フリッカーリレー形MKF-Pの生産を中止します。

生産中止機種と代替推奨機種

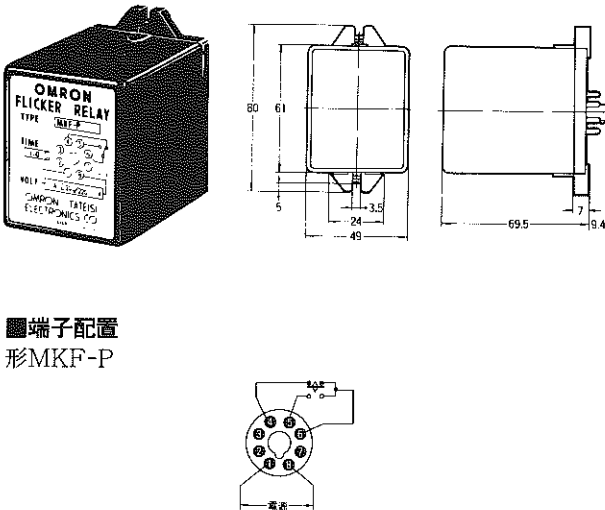
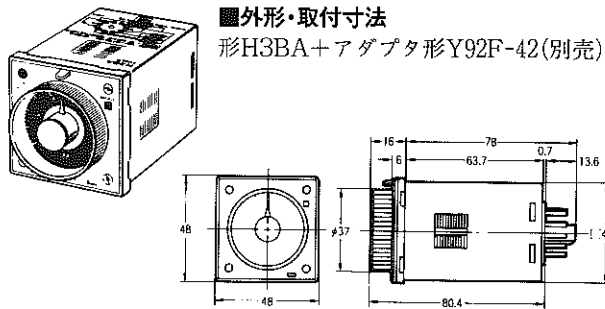
生産中止機種形MKF-P	代替推奨機種形H3BA
■外形・取付寸法 形MKF-P  ■端子配置 形MKF-P 	■外形・取付寸法 形H3BA+アダプタ形Y92F-42(別売)  ★外形は異なります。 ★端子数が11ピンになりますのでソケットは形P2CF-11を使用してください。 ■端子配置 形H3BA (Bモード：フリッカ動作)  ★端子配置は異なります。 ★電源印加スタートによるフリッカ動作を行なう場合、端子⑥—②を短絡してください。 ■その他の相異点 ★フリッカ時間の変更は、タイマ前面部のダイヤルで行なう。(0.5s~100Hで切替可能) ★形H3BAは、Bモード：フリッカ動作に設定してください。
